COMPONENTE HIDROSANITARIO

INFORME TÉCNICO DE HALLAZGOS

ZONAS COMUNES _ PROPIEDAD HORIZONTAL

INFORME TÉCNICO PROFESIONAL DE HALLAZGOS
 PARA LA RECEPCIÓN DE BIENES COMUNES
 EDIFICIO SOLARUM

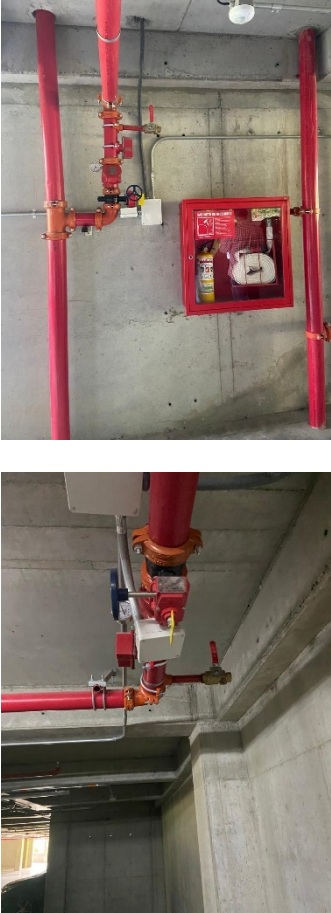
<p>5.9 Instalación manómetro en válvulas reguladoras de presión Torre Anemoi.</p>		<p>JUSTIFICACIÓN: Falta manómetros en las válvulas reguladoras de presión desde piso 1 hasta piso 5, con el fin de saber la presión de regulación de la red e identificar si el sistema se desbalanceo.</p> <p>VALORACIÓN: LEVE.</p> <p>NORMA APLICADA: NTC 1500. 7.4.8 Válvula reguladora o reductora de presión de agua. <i>Cuando la presión estática dentro de la red, exceda los 80 psi, debe instalarse una válvula reductora de presión...</i></p> <p>REQUERIMIENTO: Instalar manómetro en cada una de las válvulas reguladores de presión desde piso 1 hasta piso 5, en la Torre Anemoi.</p>
<p>5.10 Instalación manómetro en válvulas reguladoras de presión Torre Zairina.</p>		<p>JUSTIFICACIÓN: Falta manómetros en las válvulas reguladoras de presión desde piso 1 hasta piso 7, con el fin de saber la presión de regulación de la red e identificar si el sistema se desbalanceo.</p> <p>VALORACIÓN: LEVE.</p> <p>NORMA APLICADA: NTC 1500. 7.4.8 Válvula reguladora o reductora de presión de agua. <i>Cuando la presión estática dentro de la red, exceda los 80 psi, debe instalarse una válvula reductora de presión...</i></p> <p>REQUERIMIENTO: Instalar manómetro en cada una de las válvulas reguladores de presión desde piso 1 hasta piso 7, en la Torre Zairina.</p>

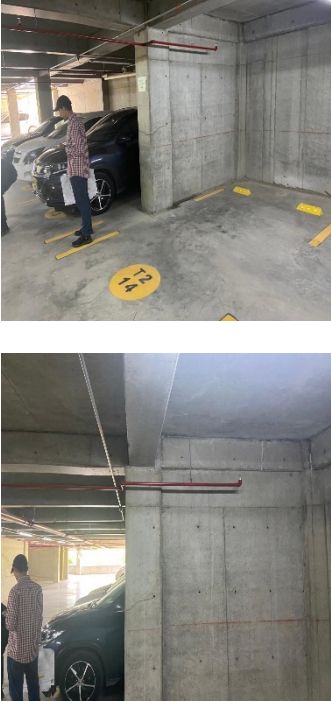
<p>5.11 Instalación manómetro en válvulas reguladoras de presión Torre Keiron.</p>		<p>JUSTIFICACIÓN: Falta manómetros en las válvulas reguladoras de presión desde piso 1 hasta piso 5, con el fin de saber la presión de regulación de la red e identificar si el sistema se desbalanceo.</p> <p>VALORACIÓN: LEVE.</p> <p>NORMA APLICADA: NTC 1500. 7.4.8 Válvula reguladora o reductora de presión de agua. <i>Cuando la presión estática dentro de la red, exceda los 80 psi, debe instalarse una válvula reductora de presión...</i></p> <p>REQUERIMIENTO: Instalar manómetro en cada una de las válvulas reguladores de presión desde piso 1 hasta piso 5, en la Torre Keiron.</p>
<p>5.12 Tubería sin servicio en cuarto útil Torre Anemoi.</p>		<p>JUSTIFICACIÓN: Se observa tubería sin servicio PVC en cuarto útil Torre Anemoi.</p> <p>VALORACIÓN: LEVE.</p> <p>NORMA APLICADA: Diseño.</p> <p>REQUERIMIENTO: Retirar tubería PVC sin servicio en zona de cuarto útil.</p>

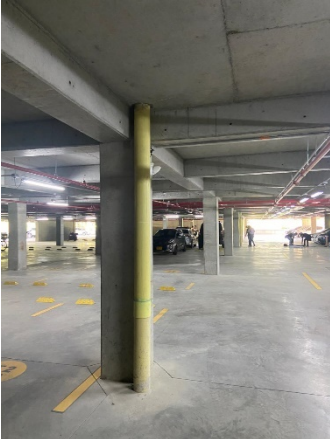
<p>5.16 Anclaje de gabinetes de incendio Torre 2 Parqueadero Keiron Piso 2 y 3.</p>	 	<p>JUSTIFICACIÓN: Los gabinetes del sistema contraincendios en Torre 2 Parqueadero Keiron piso 2 y piso 3, no se encuentran debidamente anclados.</p> <p>VALORACIÓN: GRAVE.</p> <p>NORMA APLICADA: NTC 1669. 4.6.1. Armarios y Gabinetes. NFPA 14.</p> <p>REQUERIMIENTO: Anclar los gabinetes de forma debida, de acuerdo a lo indicado en la NTC 1669, 4.6.1; ya que en las condiciones que se encuentran representan un riesgo para la operación de la manguera.</p>
---	--	---

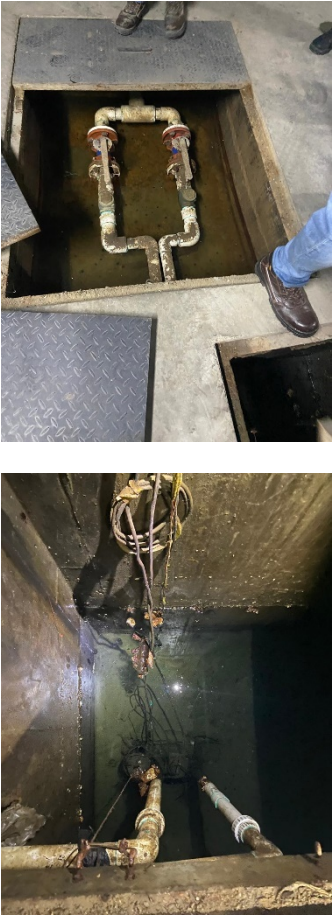
<p>5.17 Regulador a de presión parqueade ro Anemoi.</p>		<p>JUSTIFICACIÓN: Se observa válvula reguladora de presión de parqueadero Anemoi descalibrada, su presión de entrada es igual a la presión de salida, y supera los 175 psi permitidos para el sistema de rociadores.</p> <p>VALORACIÓN: GRAVE.</p> <p>NORMA APLICADA: NTC 2301. Capito 8. Requisitos de instalación y NFPA 13. 12.1 Requisitos para rociadores residenciales.</p> <p>REQUERIMIENTO: Calibrar la válvula reguladora de presión en la zona de rociadores del parqueadero Anemoi, de manera que la presión estática no supere los 175 PSI, en esta zona.</p>
---	--	--
